SERVICE INFO – INA 0105

Kitul de reparație 530 0550 10

pentru generația a 2-a de motoare diesel VAG cu rampă comună

Figura 2: Fulia deflectoare 532 0623 10 (stânga) / Fulia deflectoare 532 0349 10 (dreapta)

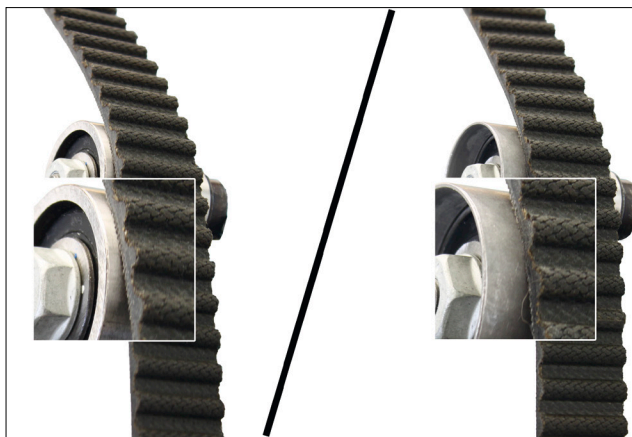
Toate kiturile și seturile specificate sunt echipate cu fulie deflectoare 532 0623 10 îmbunătățită (Figura 2, stânga). Această fulie înlocuiește fulia deflectoare 532 0349 10 (Figura 2, dreapta) folosită la vehiculele menționate.

În comparație cu modelul anterior, fulia deflectoare optimizată este cu aprox. 6,6 mm mai îngustă. În consecință, cureaua dințată trece peste fulie într-o poziție centrală, asigurând o distribuție mult mai eficientă a forței asupra rulmentului cu bile. Prin această modificare, fulia a fost adaptată pentru condițiile cărora trebuie să le facă față acest ansamblu de distribuție.
